S E R V I C E I N F O R M A T I O N

3 UL 95-D/E

Cracks in the carburetor flange, Engine Series Type 912

Possible damage of carburetor flange.

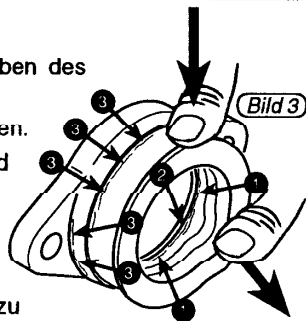
5.3) Possible cause due to load:

- ◆ **NOTE:** Pay attention to permissible load on point of reference P2.

Reference point P2
max. allowable forces (limit load) in (N) in x,y and z axis	60
max. allowable bending moment (limit load) in (Nm) in x, y and z axis	4

- **ATTENTION:** The specified limit loads must never be exceeded.

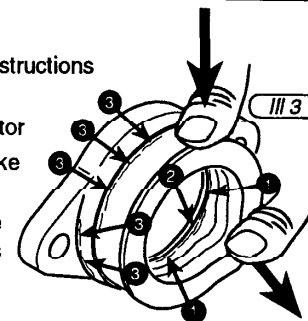
- Detach air intake filter or intake silencer as per instructions of aircraft builder.
- slacken carburetor clamp and remove carburetor
- remove both hex.head screws M8 x 20 and take off carburetor flange ass'y.
- examine inside and outside of carburetor flange for cracks. To easy detection of cracks compress and stretch rubber connection.

Up to now radial cracks on the inside ①, along the transition ② and smaller cracks ③, visible on the outside, have been detected.

7.1) Installation of carburetor flange ass'y:

- Clean sealing face on intake manifold.
- if required renew carburetor flange along with hex. head screws ⑤ M8x20 and washer ⑥

- ◆ **NOTE:** keep to tightening torque of 14 Nm (125 in. lb.)
- Put carburetor onto flange, align and position clamp ⑦ with the opening ④ pointing downwards.
- Tighten clamp to a gap of 7 mm (.276 in.) ④ between the lugs.
- Attach intake filter or intake silencer according to aircraft builder.
- Conduct testrun. If required synchronize carbs anew.
